# Syndicat intercommunal pour la gestion du bassin versant de l'Oise

## Restauration de l'ancienne Sambre au Nouvion en Thiérache

compte rendu n° 5

réunion du 22 09 2016

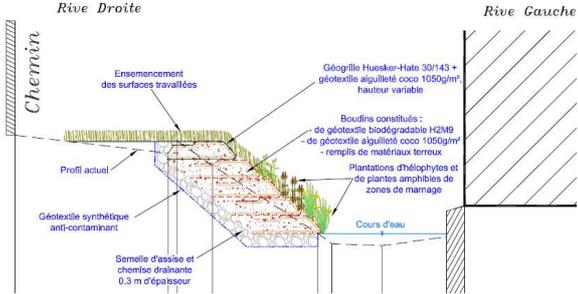
Emetteur	Contenu	Pour le	Intervenant concerné
MOE	<p>Le procédé qui consistait à réaliser 4 boudins ensemencés et plantés d'hélophytes n'est pas adapté le long de la maison cf. photo ci-dessous.</p>  <p>Nous proposons de réaliser à la place la mise en place de Gabion suivant croquis ci-dessous.</p> 	Suivant avancement des travaux	IDV MO
MOE	<p>AMO demande à IDVERDE de ne pas réaliser à partir du TD15 et TG9 jusqu'en amont de la Sambre les bouturages et les plantations d'hélophytes dans les zones où il est indiqué :</p> <ul style="list-style-type: none"> <li>• Bouturage (1u/ml) et entretien préalable</li> <li>• Bouturage en poquet (5u/5ml) et entretien préalable</li> <li>• Plantations d'hélophytes (3u/ml) et entretien préalable</li> </ul>		IDV AMO
